Fecha: la del pie de firma
Ref.: AV-AL 03/09
Asunto: DAV2022 EDAR ROQUETAS DE MAR

CONSORCIO PARA LA GESTIÓN DEL
CICLO INTEGRAL DEL AGUA DE USO
URBANO EN EL PONIENTE ALMERIENSE
Plaza Ayuntamiento s/n
04740 ROQUETAS DE MAR

En relación con la documentación presentada mediante la aplicación web “Seguimiento de Vertidos” de esta Consejería con fecha 25/02/2023 y referente a la Declaración Anual de Vertidos (DAV en adelante) de la EDAR de Roquetas de Mar correspondiente al año 2022, se comunica que se han detectado las siguientes incidencias, sobre las cuales se les solicita aclaración:

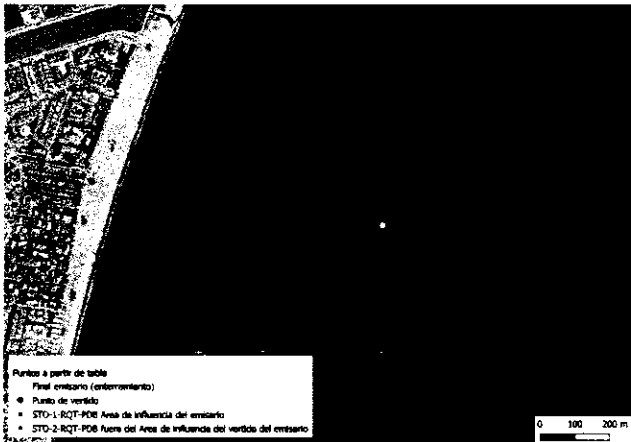
2.5. Se considera que la localización de los puntos para la toma de muestras de sedimento del emisario de los Baños, STO-1-RQT-PDB y STO-2-RQT-PDB no son representativos:
